Opinia Nr 006540

z wyników przeprowadzonych oględzin - ekspertyzy urządzeń grzewczo-kominowych

w budynku przy ul. Fabiana nr 14/1 w Dąbrowie
dotycząca urządzeń grzewczo-kominowych używanych przez
B.O.K. Szczawienko

SZKIC ORIENTACYJNY

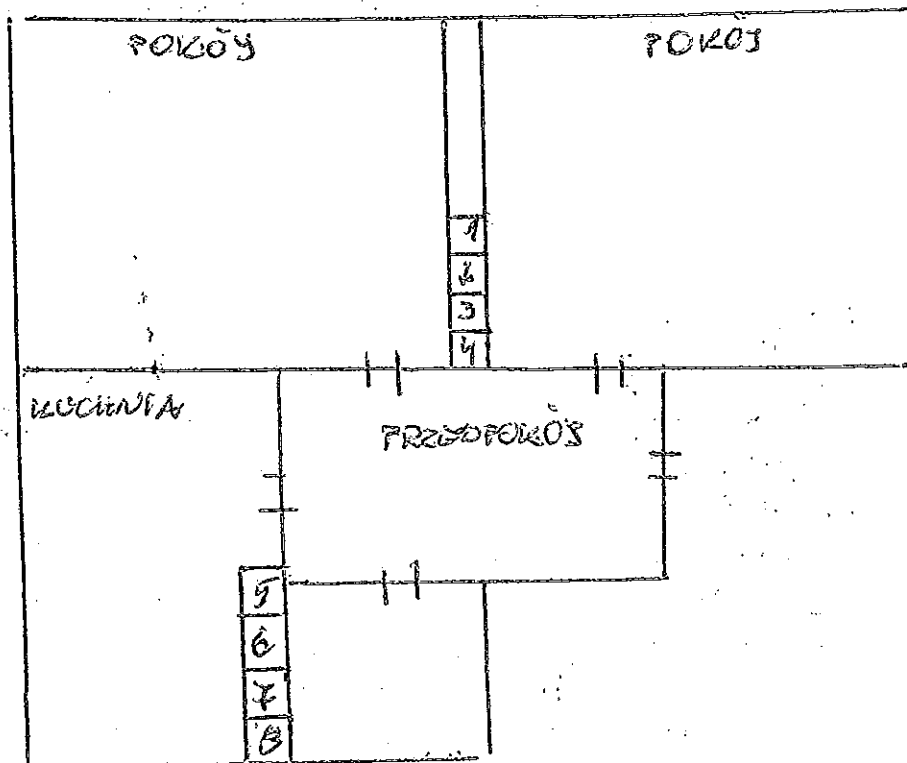
1. Przewód kominowy nr 6 może być przeznaczony do podłączenia kotła COz zamkniętego komina. Podłączenie wykonać zgodnie z wymogami producenta i w oparciu o projekt.
2. Wentylację wsporną, kładzie można wykonać do przepływu nr 8.
3. Wentylację wsporną Takienki wykonać wg obowiązujących przepisów - projektu (istniejąca, zlikwidować).
4. Dla prawidłowego funkcjonowania urządzeń kominowych zapewnić należy napływ powietrza z zewnątrz poprzez urządzenia uwiecznione.
